**Commune de Saint-Gilles**

**Objet :** SAINT-GILLES. Rue de la Croix de Pierre, 34/ rue d'Ecosse  
Demande de permis d'urbanisme portant sur la modification du nombre et de la répartition des logements, sur des aménagements intérieurs avec travaux structurels et sur la modification de la façade (régularisation partielle) – plans modifiés suite à l'avis de la CC du 23/11/2021

**Avis de la CRMS**

*A gauche : Plans projetés du 2<sup>ème</sup> étage et des combles associés en duplex: Au centre: Elévation projetée de la façade ouest. A droite : zoom sur les corniches à modillons existantes. Google Street View©*

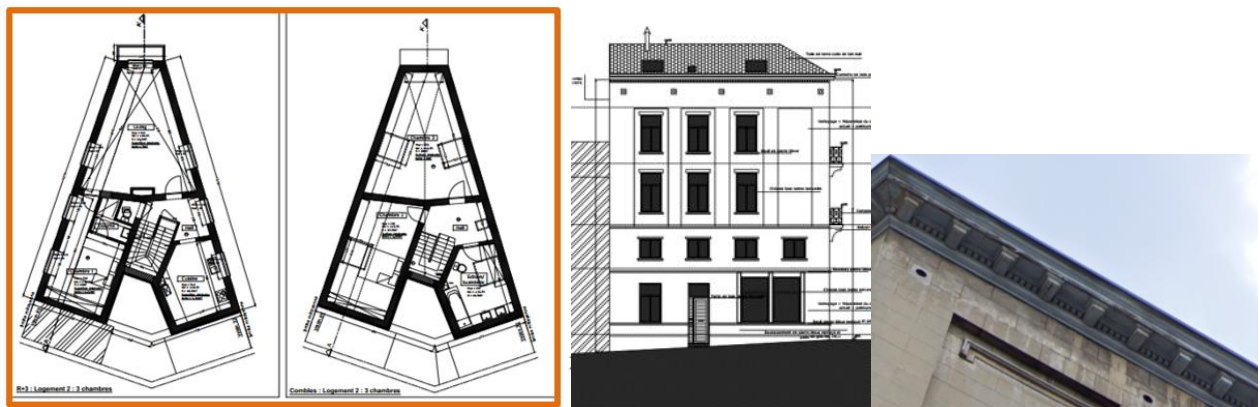
- les corniches existantes sont de belle qualité et doivent être conservées et restaurées de manière soignée afin de maintenir les modillons (NB : la 'remise à neuf' mentionnée dans le dossier ne pourrait donc conduire à leur remplacement ou banalisation) ;

- le traitement de l'escalier de liaison du duplex entresol/+1 devrait être précisé et sa visibilité depuis la rue réduite au maximum (il semble en effet se situer devant une fenêtre et serait visible depuis la rue).
